## Projet éolien De Nuisement et Cheniers

**Avis MRAE  
Janvier 2024**

**Avis délibéré sur le projet d'exploitation  
du parc éolien de Nuisement et Cheniers  
à Nuisement-sur-Coole et Cheniers (51) porté par  
la Société Parc Éolien de Nuisement et Cheniers S.A.S.**

n°MRAe 2022APGE111

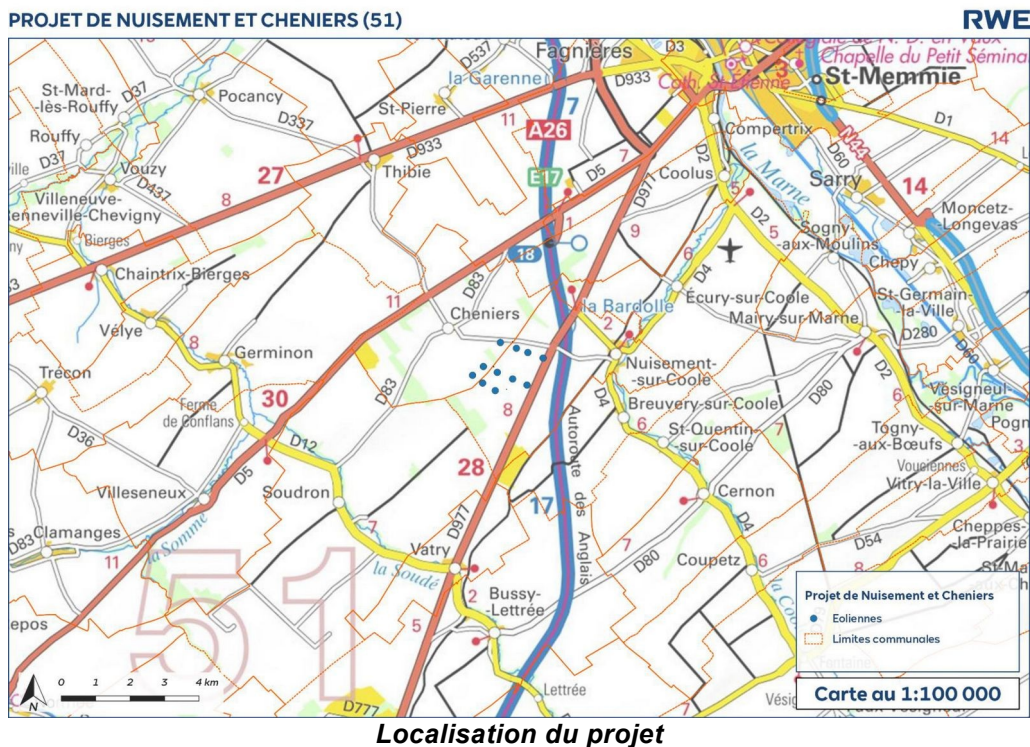
***Outre le déplacement d'une éolienne (E1), l'Ae recommande principalement de mettre en place une Obligation réelle d'environnement pour encadrer les mesures annoncées au bénéfice de la faune en compensation des impacts identifiés.***

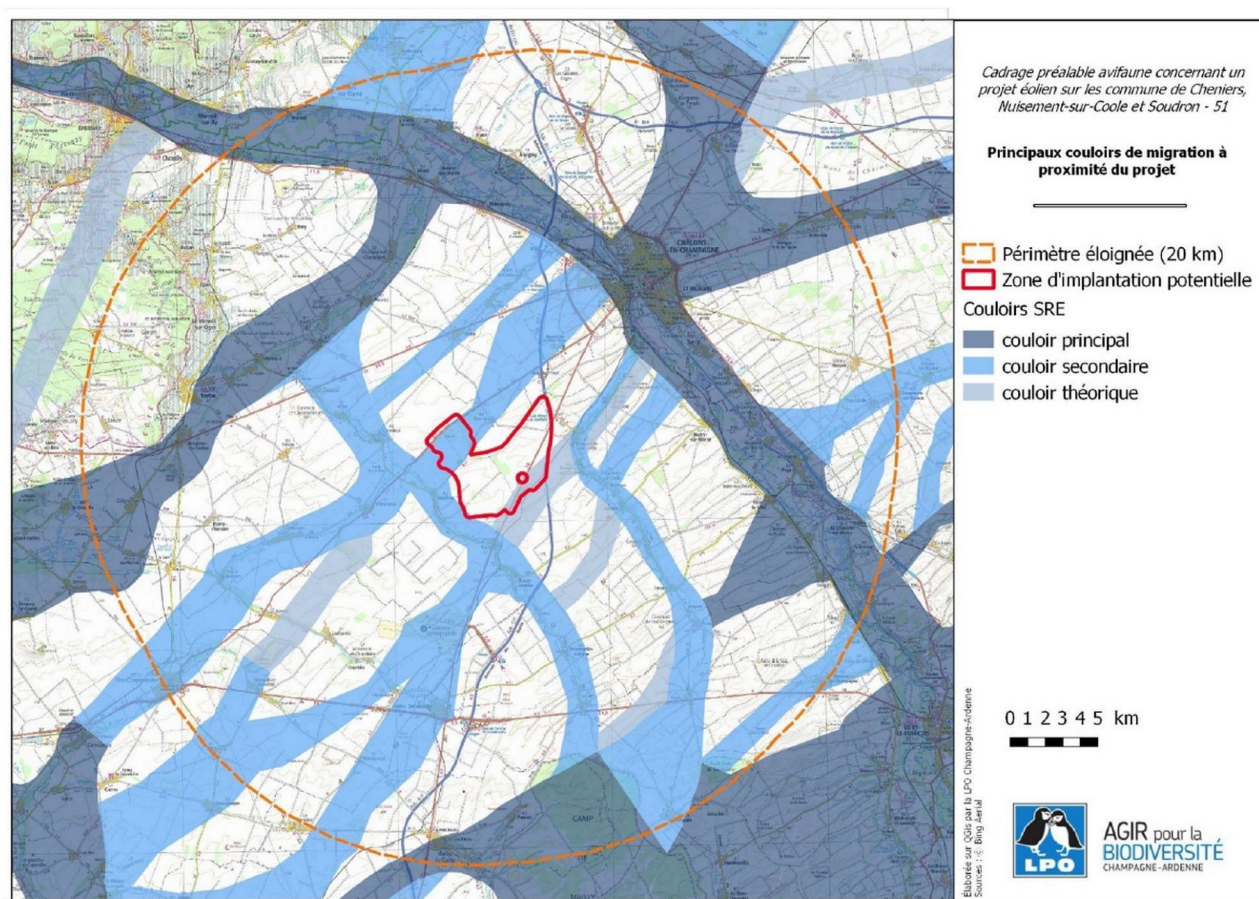
L'Ae relève qu'un aérogénérateur est projeté à moins de 200 m en bout de pale des boisements, il s'agit de l'éolienne E1

Même si les mesures compensatoires ( voir plus loin) sont pertinentes, ***L'Ae recommande de chercher à éloigner l'éolienne E1 de la lisière de bois.***

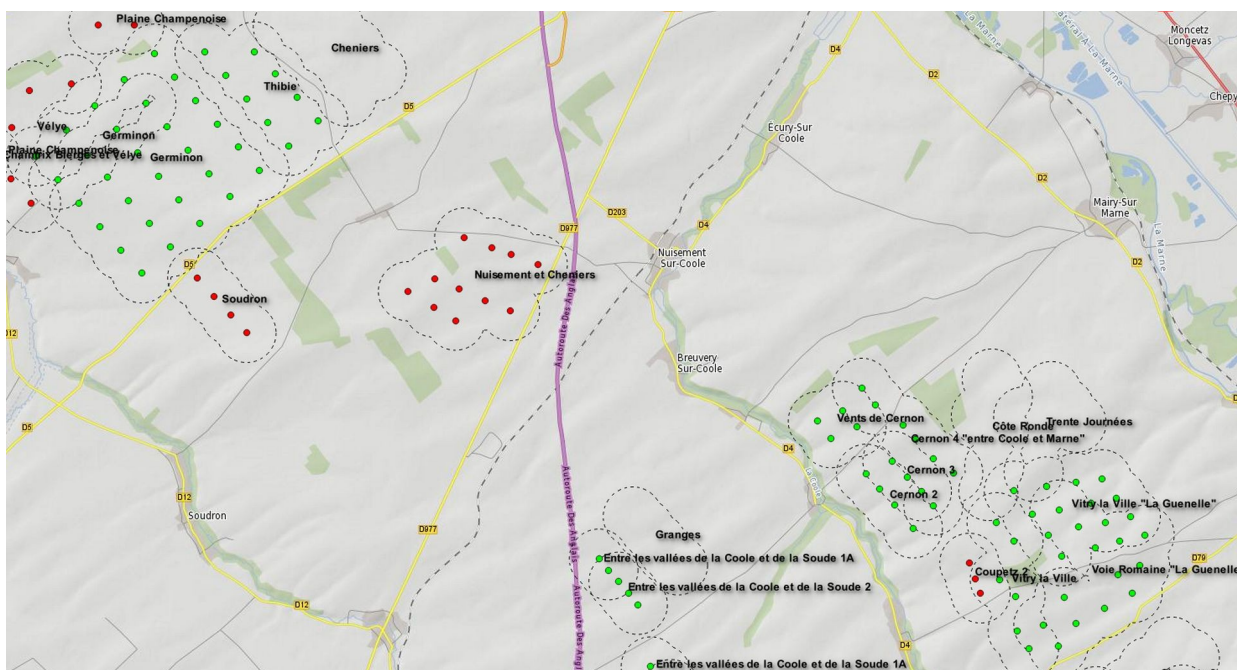
L'Ae considère ces mesures cohérentes avec l'état initial et les impacts potentiels du projet.

**L'Ae recommande que les 4 dernières mesures soient encadrées dans le cadre d'une Obligation réelle environnementale<sup>8</sup> d'une durée au moins égale à la durée d'existence du parc éolien.**

**Projets de « Soudron » et « Nuisement et Cheniers » entre 2 pôles éoliens construits**

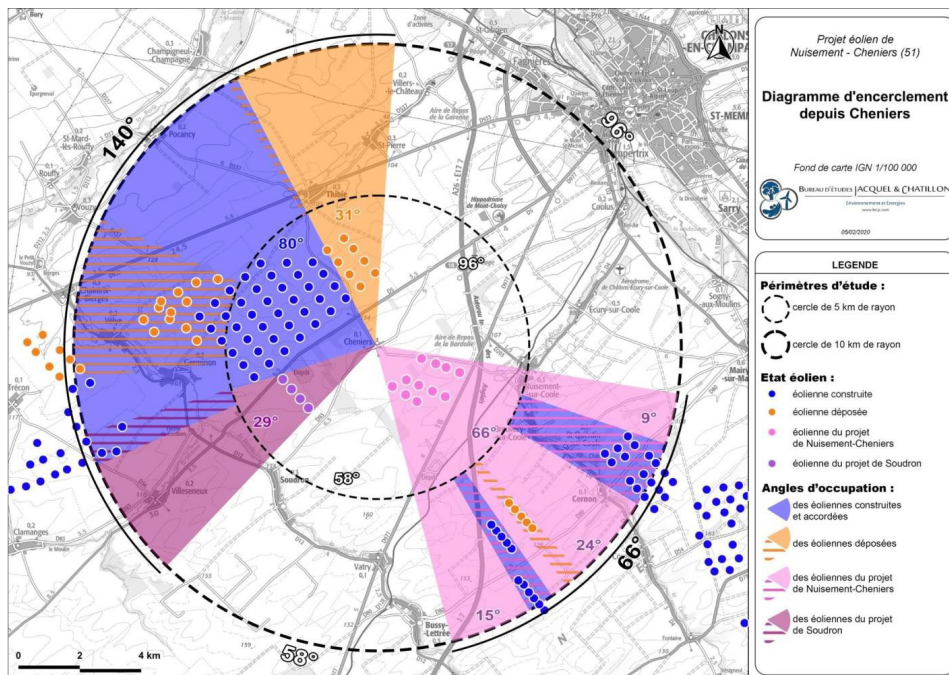
**Au regard de la carte actuelle des projets de « Soudron » et « Nuisement et Cheniers » entre 2 pôles éoliens construits, l'Ae alerte sur une altération significative du paysage en cas d'un « comblement » de l'angle entre les parcs de Soudron, de Germinion ainsi que que Nuisements. L'Ae a d'ailleurs recommandé de rechercher une autre implantation pour le parc de Soudron qui est celui qui entame le plus les secteurs de visibilité dégagée actuels.**
